第1 監査の種類

財務監査及び行政監査

住宅都市局（工事）

消防局（工事）

(1) 設計図書における工事共通構造図の表記について（設計）

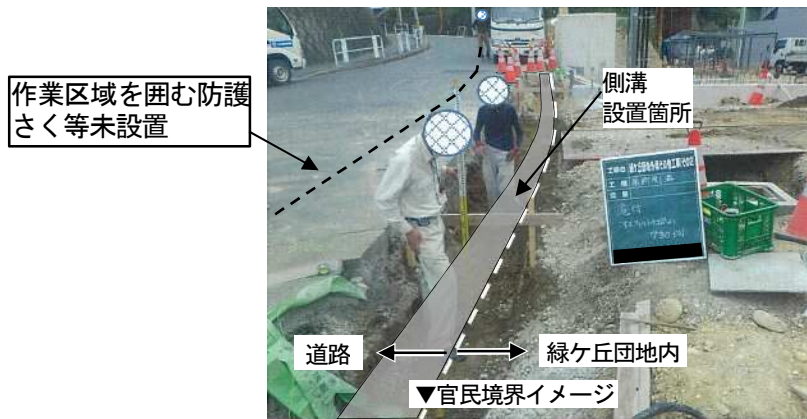
本工事では、葵土地区画整理事業内の道路照明を11基新設し、1基移設する工事を行っていた。使用材料承認願を確認したところ、実際に道路照明に使用されていた塗料は、ふっ素系塗料とは異なるウレタン系塗料であった。使用し

た塗料のメーカーに確認したところ、次回の塗替え時期の目安は、ふっ素系塗料15年から20年後に対して、ウレタン系塗料は、8年から10年後であるとのことから、使用した塗料は、ふっ素系塗料の約半分の期間で次回塗替えが必要となるものであった。

ウレタン系塗料が使用された原因は、工事共通構造図（道路照明塗装工）と別の工事共通構造図（道路照明設置工）に、「塗装については粉体塗装又はウレタン塗装とし、監督員と協議して決定すること。」と表記されていたためである。この表記は、ふっ素系塗料以外の塗料の使用を認める不適切な内容であったにもかかわらず、過年度の設計書を踏襲して、工事共通構造図に追記されたものであった。その結果、受注者は、この表記を基に、監督員と協議し、ウレタン系塗料を使用していた。

設計図書の工事共通構造図に追加で表記する場合は、追記内容を十分に理解し、他の設計図書と整合しているか確認した上で行うよう局内に周知されたい。

また、工事共通構造図に基づかない道路照明を道路管理者に移管する場合は、道路管理者と十分に協議されたい。（大曾根北・筒井都市整備事務所）

作業状況

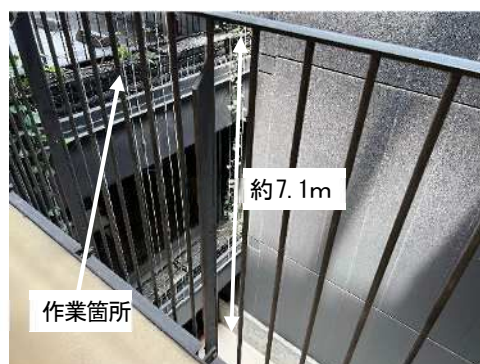
ア 「名古屋市営金城ふ頭駐車場に係る管理運営業務」では、駐車場内の植栽のせん定作業を行っていた。高さ6.75メートルを超える箇所で囲い等を設けることが困難な場合の作業において、労働者にフルハーネス型の墜落

制止用器具を使用させる等の措置を講じていなかった。なお、労働者は、ガイドラインでは高さ6.75メートルを超える箇所で認められていない胴ベルト型を着用しており、さらに、使用もしていなかった。

墜落により労働者に危険を及ぼすおそれのある箇所での作業を行う場合には、規則に基づき適正に墜落防止措置を行うよう受注者を指導し、安全管理されたい。

作業状況

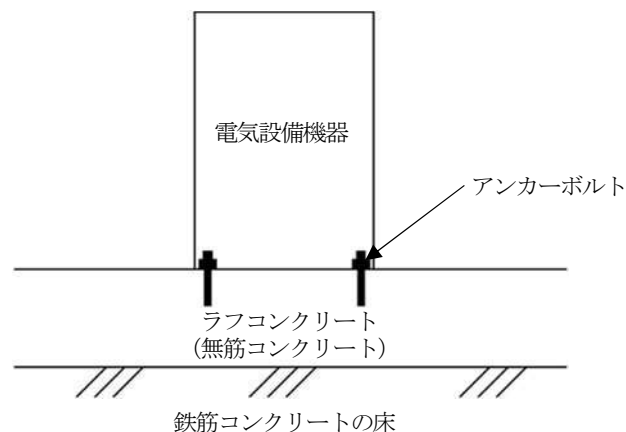
イ 「南陽工場焼却設備等更新にかかる工場棟改修その他工事」では、屋上の防水工事を行っていた。高さ2メートル以上の開口部付近において、囲い等を設けることが可能な箇所であったにもかかわらず、囲い等を設けていなかった。また、労働者に墜落制止用器具を使用させる等の措置を講じていなかった。

本工事の耐震支持の概念図（例）

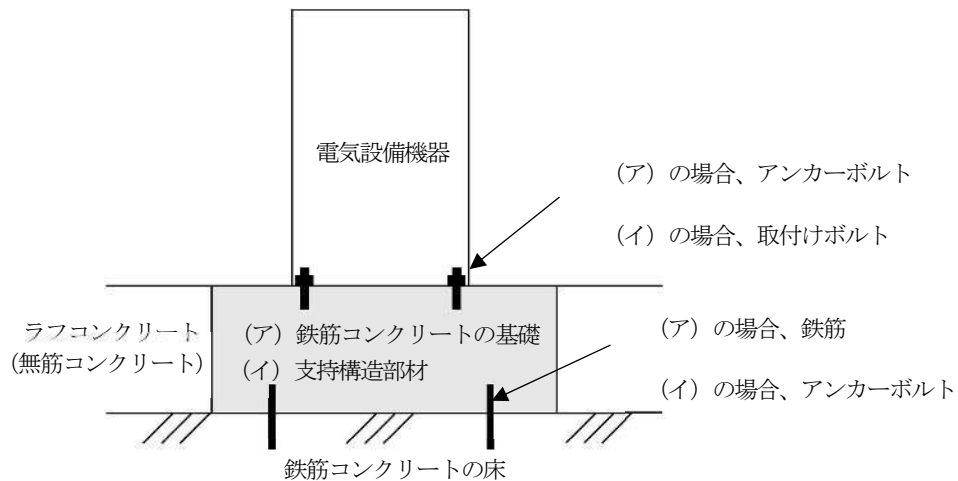
本工事では、東庁舎地下3階の電気室及び発電機室内の老朽化した電気設備機器を更新する工事を行っていた。工事写真等を確認したところ、機器72台のうち70台において、アンカーボルトが鉄筋コンクリートの基礎・床などではなく、無筋コンクリートであるラフコンクリートの床に緊結されていた。

アンカーボルトがラフコンクリートに緊結されている場合には、地震時に電気設備機器が転倒するおそれがあることから、指針を踏まえて適切な耐震措置を講じられたい。

また、今後同様な施工にあたっては、指針に基づく施工とするよう改めて局内に周知するとともに、受注者を指導されたい。（設備課）

長方形ダクトのはぜの種類

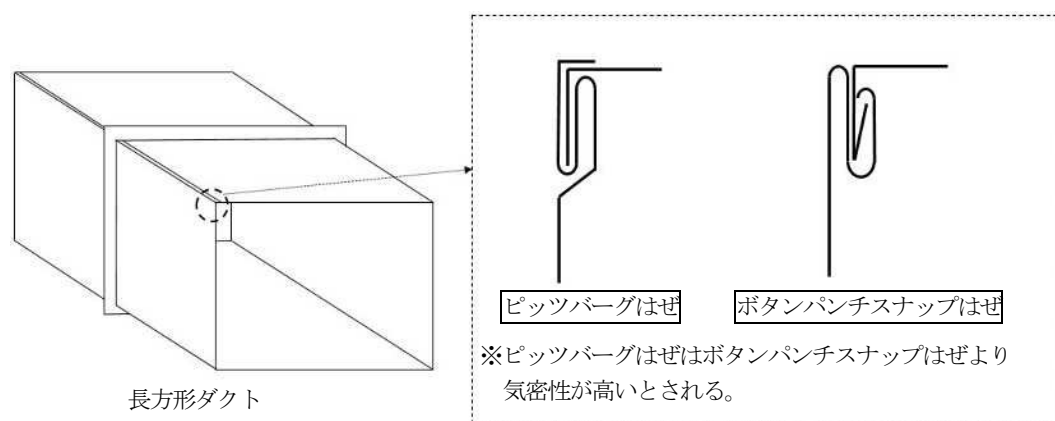
「大須駐車場防排煙ダンパー更新工事」では、排煙用防火ダンパーの更新に伴って支障となる排煙ダクトの一部を取り替える工事を行っていた。工事写真を確認したところ、新設した排煙ダクトのかどの継目は、ピッツバーグはぜではなく、ボタンパンチスナップはぜであった。なお、当該排煙ダクトの風量は、実測定した結果、必要とされる風量^(注 3)を満たしていた。

排煙ダクトは火災時に煙を屋外へ排出する重要な設備であるため、標準仕様書に基づく施工とするよう改めて受注者を指導するとともに、設置するダクトが適正であるかの確認を徹底されたい。(設備課)
